À Sra. Secretária Executiva do COMDEPHAAPASA

Trata o presente de análise dos documentos apresentados pelo interessado em atendimento ao requerido no Ofício 124.11.2021 de 04 de novembro de 2021, em fls. 296.

Foto: arquivo GII-PA-3146-100-0 (MRS)

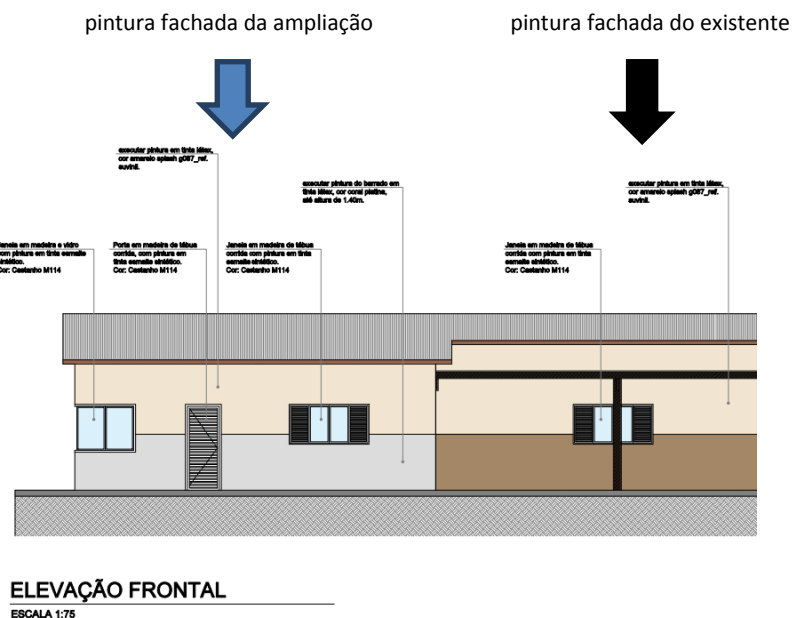
3. COMDEPHAAPASA: Apresentar Memorial Descritivo, bem como no Projeto e em planta técnica de elevação, uma proposta de cor nas fachadas, das áreas que serão ampliadas, para evidenciar tais ampliações – juntar catálogo impresso de cor (amostra);
Interessado: apresentou o Memorial Descritivo, em fls. 401 a 480, e em fls. 496, planta técnica onde propõe para a parede da área a ser ampliada a aplicação da tinta esmalte sintético Platina, marca Coral, da base da parede até 1,40m (h), e aplicação da tinta acrílica Amarelo Splash, marca Suvinil, nas demais áreas, com mesmo desenho proposto para a área existente.

Justificou a escolha da cor platina em e-mail, de fls. 507, a saber:

“...informo que a cor do barrado escolhido em **cinza platina** faz parte do manual Padrão de Identidade Visual das Instalações Prediais MRS.”

Parecer técnico: Não vemos óbice quanto à proposta apresentada, pois evidencia a diferença e ao mesmo tempo mantém uma unidade visual por utilizar de mesmo desenho e padrão de cor na parte superior da parede.
